WRG.271.2.2024

Dotyczy: **zamówienia publicznego na wykonanie robót budowlanych dla zadania pn.: „Rozbudowa infrastruktury edukacyjno – opiekuńczej na terenie gminy Pępowo”**

Działając na podstawie art. 284 ust. 6 ustawy z dnia 11 września 2019 r. Prawo zamówień publicznych (Dz.U. z 2023 poz. 1605), Zamawiający udostępnia treść zapytań Wykonawców wraz z wyjaśnieniami:

### **Część I: Budowa żłobka w Pępowie**

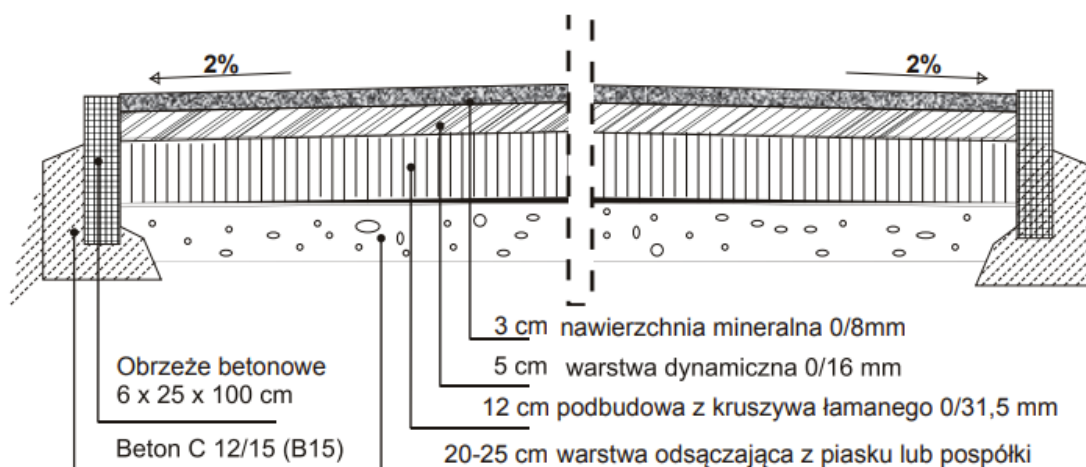
13. W przedmiarach uwzględniono montaż 2 szt drzwi DW1, natomiast nie uwzględniono montażu drzwi D3.

**Odpowiedź: Zamawiający informuje, że zakres robót do wykonania został określony w dokumentacji i jest wiążący. Zgodnie z zapisami SWZ przedmiar robót zamieszczony w postępowaniu jest jedynie pomocniczym. Oferent winien uwzględnić w swojej ofercie koszty wszystkich koniecznych do wykonania, a wynikających z dokumentacji robót, w ramach założonego wynagrodzenia ryczałtowego, w tym montaż drzwi D3.**

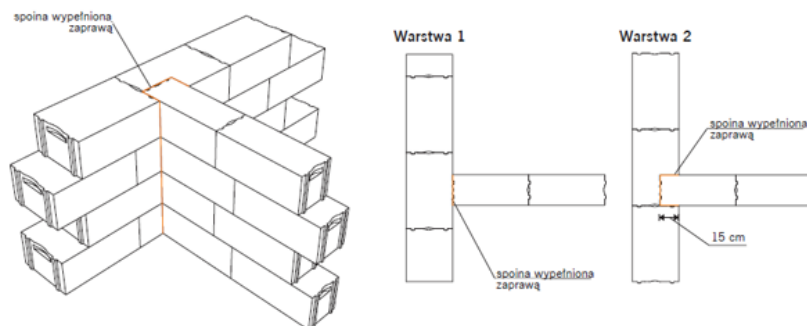
21. Proszę o określenie materiału izolacyjnego ścian zewnętrznych. Na przekroju przez budynek widnieje zapis o styropianie a na rysunku przedstawiającym szczegół attyki wełna mineralna.

**Odpowiedź: Zamawiający informuje, że izolację ścian zewnętrznych oraz attyki należy wykonać ze styropianu zgodnie z opisem ściany zewnętrznej.**
